**AVIS RELATIF À LA PROTECTION
CONTRE LES EVENTUELS EFFETS NOCIFS ET NUISANCES
PROVOQUÉS PAR LES RAYONNEMENTS NON IONISANTS
GÉNÉRÉS PAR DES ANTENNES ÉMETTRICES STATIONNAIRES**

Commune : OHEY - Exploitant : ORANGE

Référence exploitant : 326N1_1/ 32326N1_1/ 42326N1_1/ 50034N1_1

Rapport n° 4669 / 2023

Figure 1 : Vue en plan des lieux de séjour et des points de contrôle

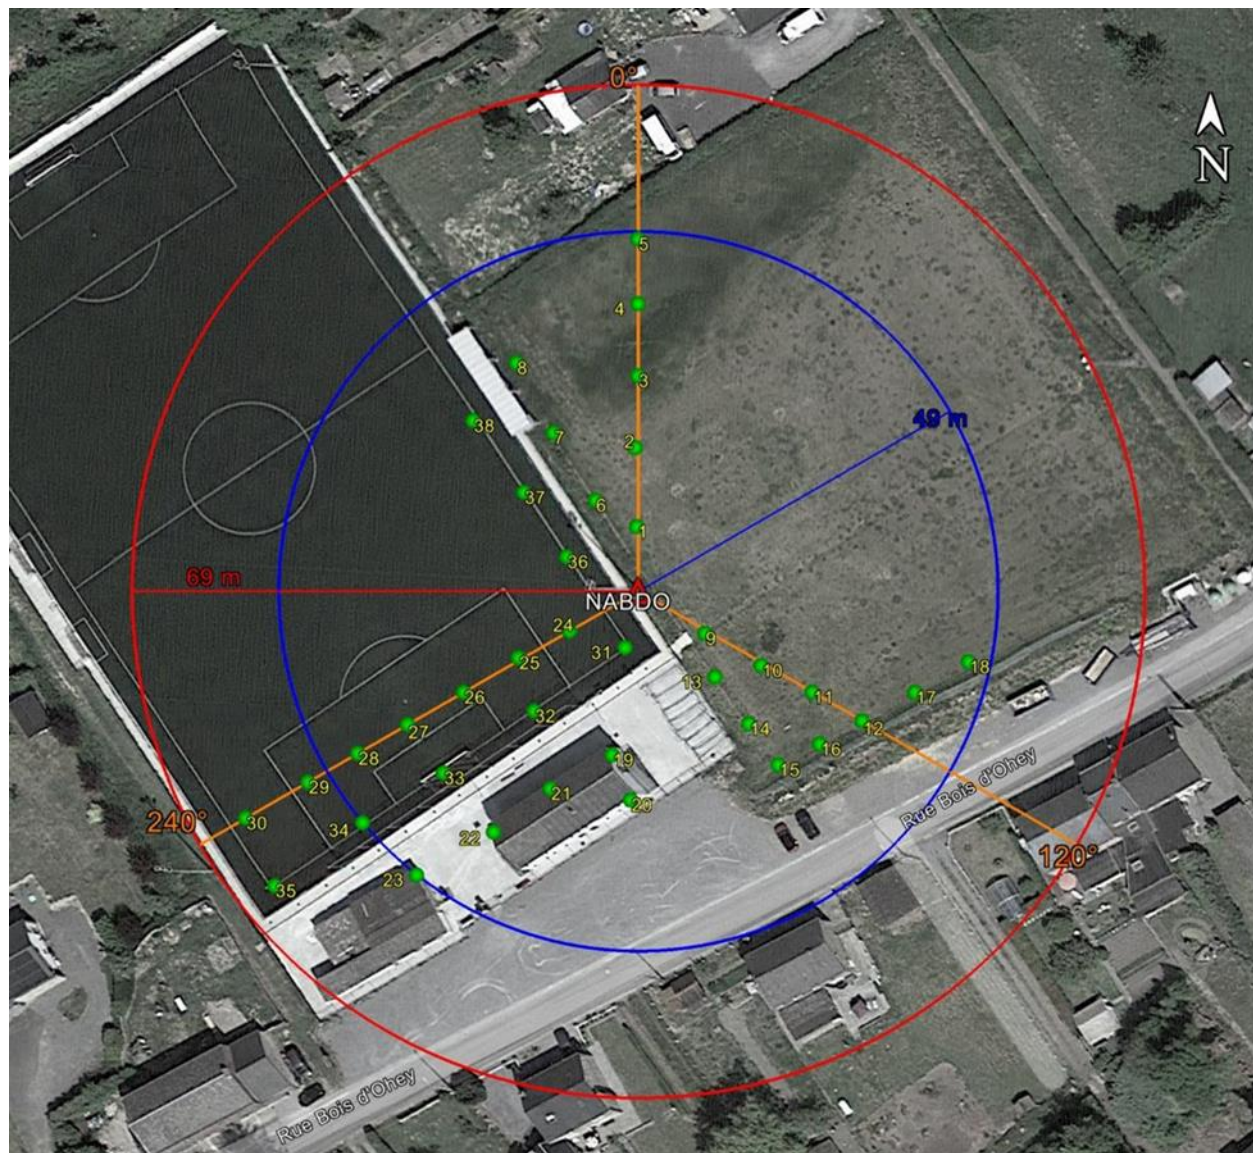
Les fréquences d'émission, la puissance rayonnée par chacune des antennes et leur gain permettent de déterminer le rayon de la zone à analyser. Tout dépassement de la limite par installation est exclu en dehors de cette zone. Le tableau 2 reprend les 35 LS² pour lesquels l'indice d'exposition est le plus élevé. Les différentes colonnes indiquent :

- le numéro du point de contrôle repris sur un des plans de la figure 1;
- le numéro du LS dans lequel se trouve le point de contrôle de la 1^{ère} colonne ;
- l'atténuation d'obstacle prise en compte pour le calcul de l'indice d'exposition dans le LS ;
- le résultat du calcul de l'indice d'exposition.

En ce qui concerne les antennes de l'installation mentionnées dans le tableau 1, la distance maximale à laquelle la limite pourrait être atteinte, à l'extérieur, est égale à 68,8 m. S'il n'y a pas de LS à une distance inférieure, les antennes respectent forcément la limite d'immission.

Dans le cas des LS situés à l'intérieur des bâtiments, une atténuation d'obstacle est prise en compte et il en résulte que la distance maximale à laquelle la limite pourrait être atteinte se réduit à 48,7 m.

Figure 2 : Vue en plan des installations d'antennes dans un rayon de 300 mètres autour de l'installation faisant l'objet de la demande d'avis

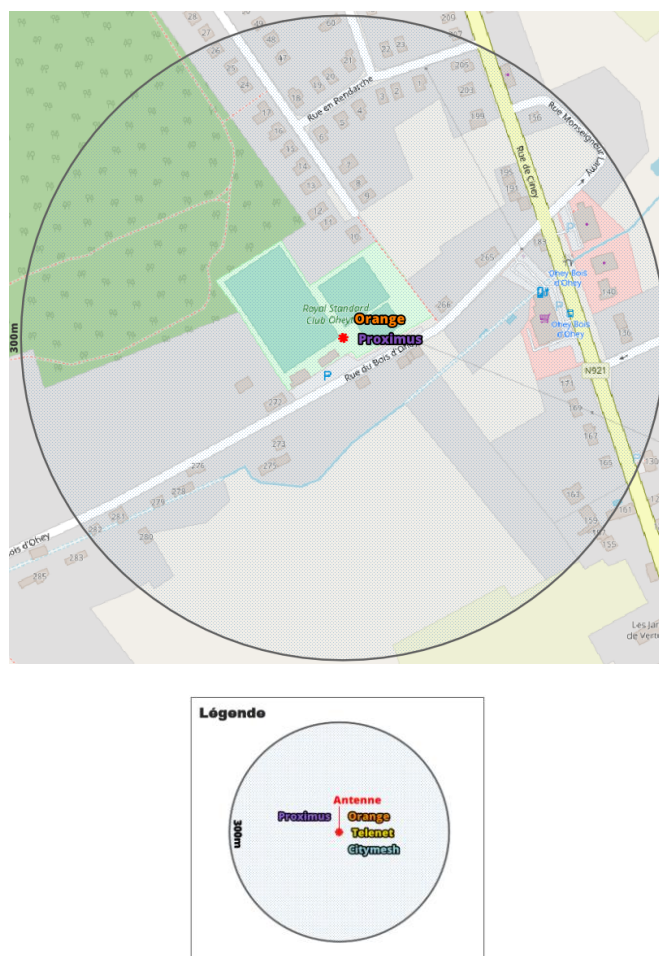
Le plan en projection verticale de la figure 2 indique la localisation des antennes actives éventuelles visées par le décret et situées dans un rayon de 300 mètres autour de l'installation référencée dans le paragraphe 2. Les données de localisation de ces antennes et les avis correspondant sont accessibles via le cadastre en ligne des antennes émettrices stationnaires⁶.

Compte tenu du nombre d'installations localisées dans la figure 2, il apparaît que l'intensité du rayonnement électromagnétique généré, dans les lieux de séjour situés à proximité de l'installation référencée dans le paragraphe 2, par l'ensemble des antennes émettrices stationnaires de l'ensemble des exploitants du même site d'antennes émettrices stationnaires respecte la limite fixée à l'article 4, § 2 du décret.
